MINISTERO DELL'AMBIENTE E DELLA TUTELA
DEL TERRITORIO E DEL MARE
Generale per le Valutazioni e le Autorizzazioni Ambientali

Oggetto: ss 675 "umbro-laziale". completamento del collegamento del porto di Civitavecchia con il nodo intermodale di Orte tratto Monte Romano est - Civitavecchia. Progetto preliminare (cup F32c13000010005) Integrazioni e chiarimenti

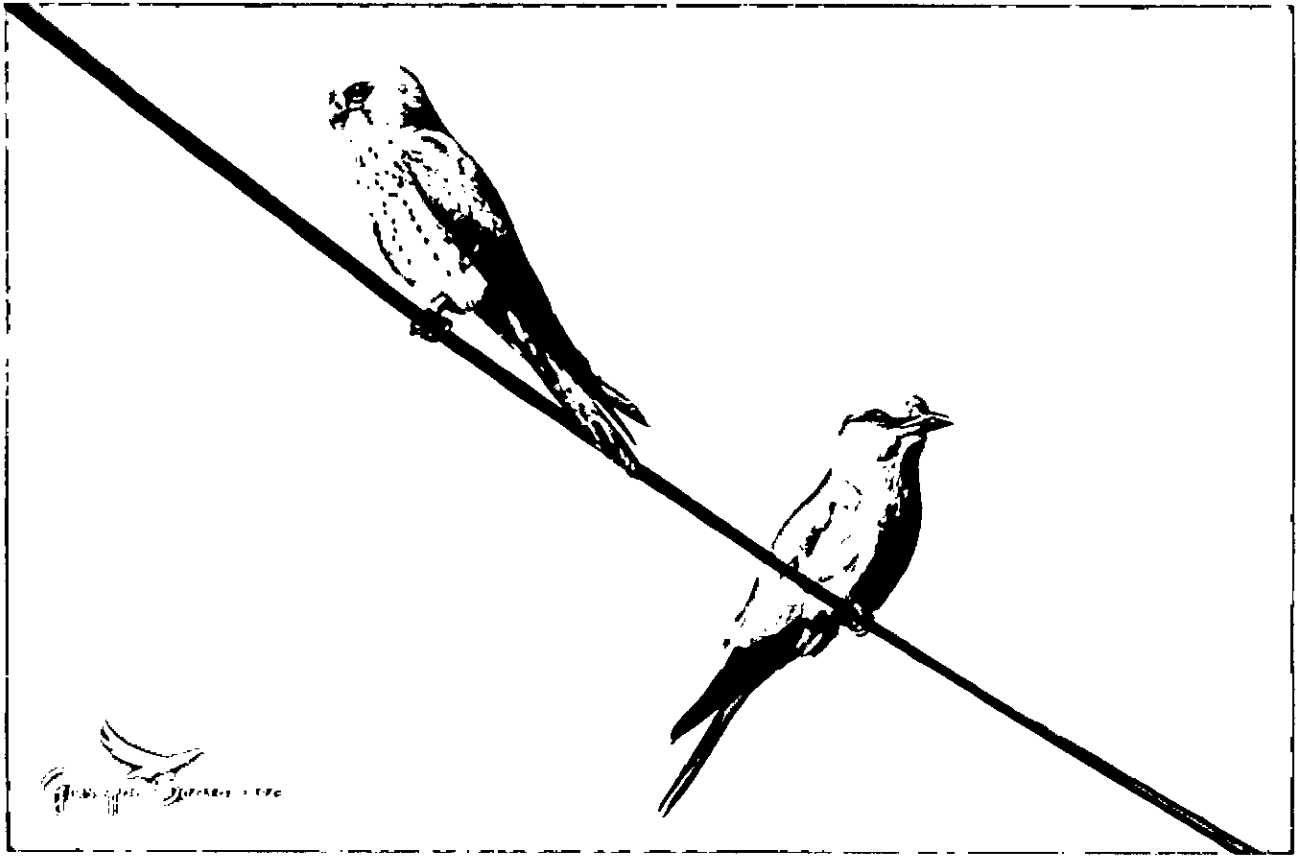
Nel progetto preliminare presentato da ANAS il mio casale è individuato come il "Casale Rosa". Pur avendo individuato una colonia di falchi protetti, ANAS ha collocato uno dei suoi cantieri, CO4, a pochi metri dal Casale Rosa. (vedi foto allegata nel progetto ANAS)

Le misure presentate da ANAS, per la fase cantieristica, come ben visibili anche nella foto, sono delle **barriere antirumore**. In fase di esercizio, la superstrada passerà a pochi metri dalla colonia e dal suo territorio di caccia dove sono state previste 2 file di alberelli.

Non si capisce però quali sono le misure adottate che danno ad ANAS, e solo a loro, questa certezza. Come sottolineato nel paragrafo precedente, le così dette misure sono: **PROVARE AD ACCERTARE**.
